E39 Bue-Ålgård

Detaljregulering

PlanID 202001

Merknadsbehandling av innspill og uttalelser til planarbeidet

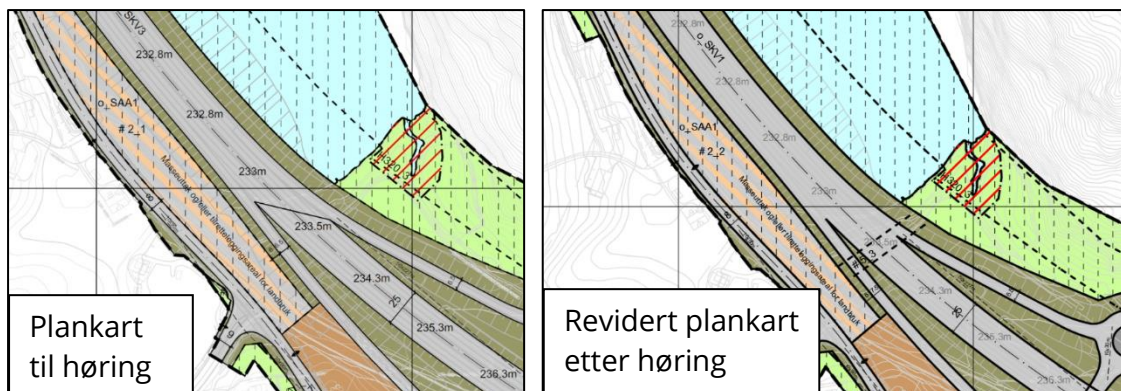
- Gystøl anser alternativ A1 som foretrukket alternativ på Bue, ettersom dette gir best avstand mellom bolighus og ny E39, gir bedre muligheter for landbruksareal og beslaglegger minst dyrket jord og beiteområder.

- Gystøl foreslår en kombinert versjon av alternativer A1 og A4, der ny E39 benytter alternativ A1 i søndre del av Ytra Kydlandsvatnet, og legger seg inn til Liaknuten som i A4 alternativet lengre nord. Dette vil gi bedre avstand til boliger sør for vannet og spare prosjektet for mye fyllmasser.

Figur 1: Utklipp av forslaget til reguleringsplan 202001 som var utlagt til høring og offentlig ettersyn.

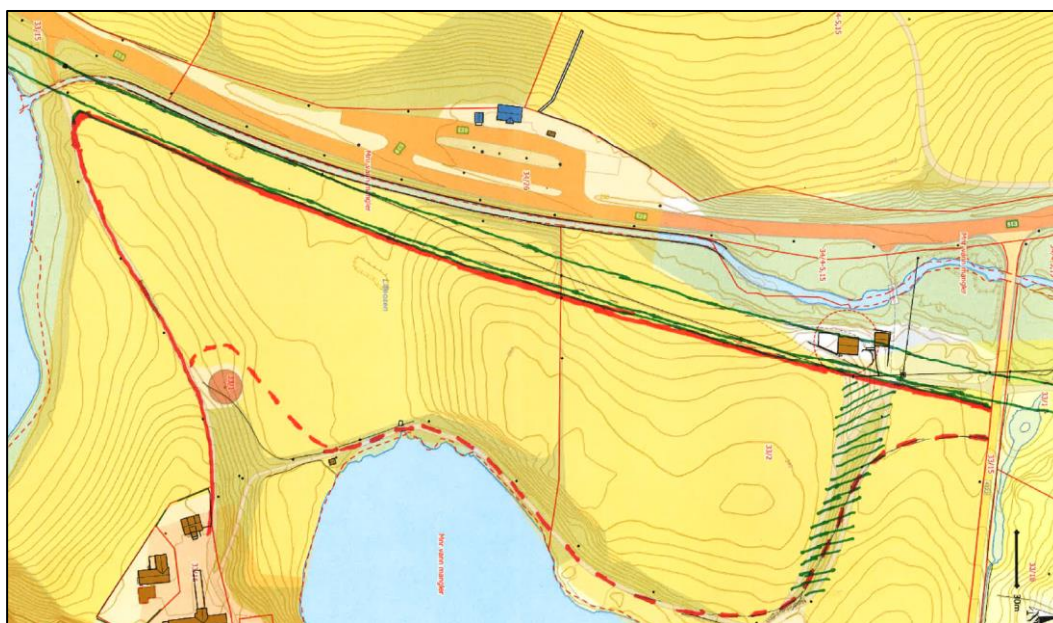
Forslag til reguleringsplan legger ikke opp til at bygningene på Øvrekluge 6 skal rives, jamfør utklipp fra plankartet. Nye Veier legger til grunn gjeldende reguleringsplan 201601 E39 Ålgård – Hove når det gjelder utforming av Bollestadkrysset og veiløsning for Øvrekluge. Reguleringsplan for E39 Bue – Ålgård har kopiert reguleringsformål fra forannevnte plan når det gjelder den virksomheten som finnes i dette området. Nye Veier legger arealbruken i gjeldende kommuneplan til grunn, og har ikke hjemmel til å regulere tilleggsarealer for næringsarealer utover allerede regulert situasjon. Nye Veier viser til sak 20/05130 i Gjesdal kommune om lagring av anleggsmaskiner i området.

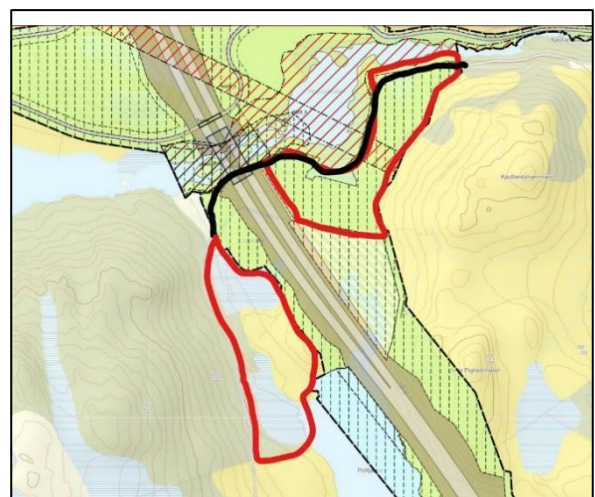
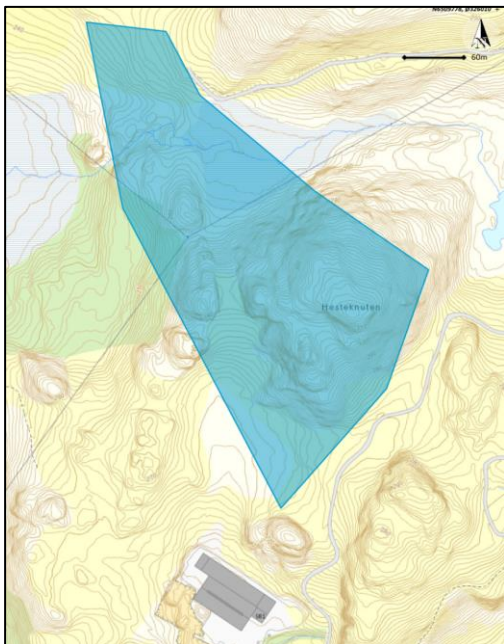
- Grunneierne ønsker at to områder på deres eiendom inkluderes som LNFR-område i reguleringsplanen, vist i vedlagt kartbilde.
- Grunneierne ønsker at anleggsvei over deres eiendom legges som vist i vedlagt kartbilde med svart strek.
- Dersom det må prioriteres ønsker grunneiere mest at området øst for ny E39 gjøres om til LNFR-område, og anser område vest for ny E39 som en bonus.

- Området øst for ny E39 er regulert til LNFR (L) i plankartet, jamfør også § 3.3 a) i reguleringsbestemmelsene. Kommuneplanens bestemmelser og retningslinjer skal dermed legges til grunn for tiltak i området etter at anlegget er ferdigstilt. Området sammenfaller med "midlertidig bygge- og anleggsområde", jamfør § 5.1a) i reguleringsbestemmelsene. Nærmeste sone mot

Kjedlandsåna er regulert til LNFR i samsvar med kommuneplanen. Dette arealet har ikke blitt vurdert som egnet for masseuttak og/eller tilretteleggingsareal for landbruk. Området vest for veien har ikke blitt regulert som del av anlegget av hensyn til myrområder og nærhet til Kjedlandsåna. For veibyggingen sin del er det ikke behov for masselagingsområde her. Kommuneplanen vil gjelde for området.

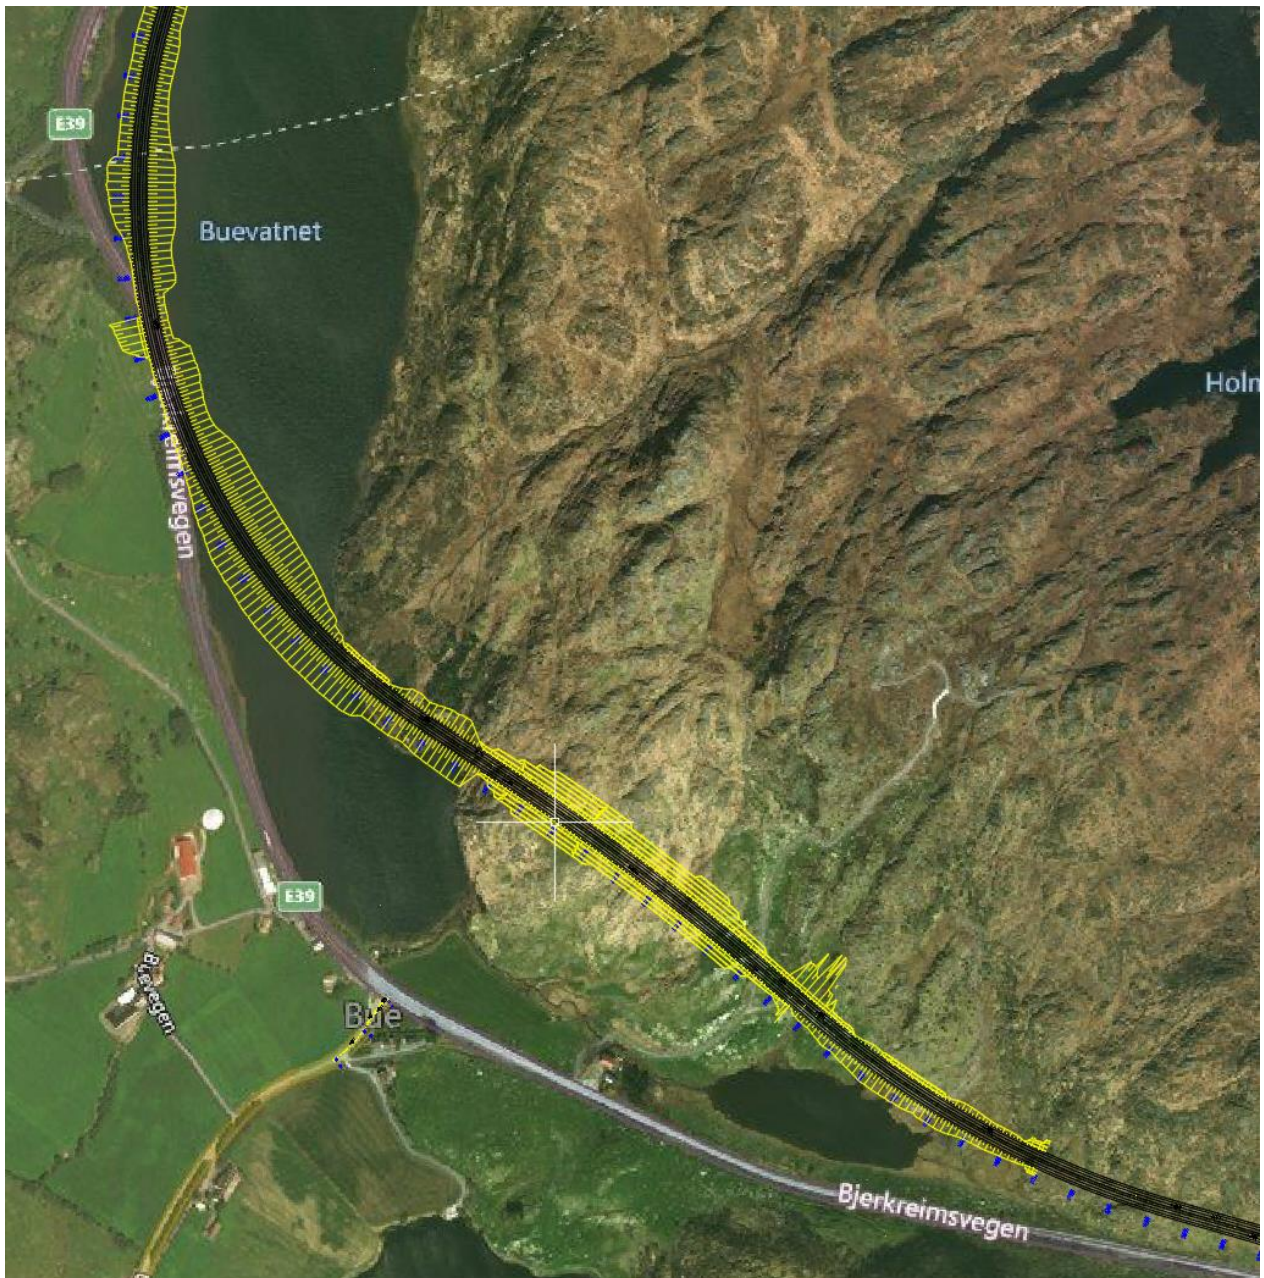
Bue: Alternativ kryssplassering og utfylling i Kydlandsvannet
Dersom en finner det nødvendig å redusere planlagt utfylling i Kydlandsvannet, så vil vi be om at en vurderer en kryssplassering som i skissen nedenfor.]

Vegen flyttes til nordsiden av Runatjørna og videre ut på neset som stikker i ut i Kydlandsvannet. Videre over Kydlandsvannet i en kombinasjon av bro og fylling.

Det ligger til rette i landskapet for å etablere en slik løsning, hvor en lager en skjering som illustrert ovenfor. Videre at en tilpasser for at en legger en rundkjøring med kryssfunksjoner på ytterkantene av skjeringen. Med denne plasseringen går vi ut frå at en kan redusere betydelig på nødvendig utfylling i Kydlandsvannet.
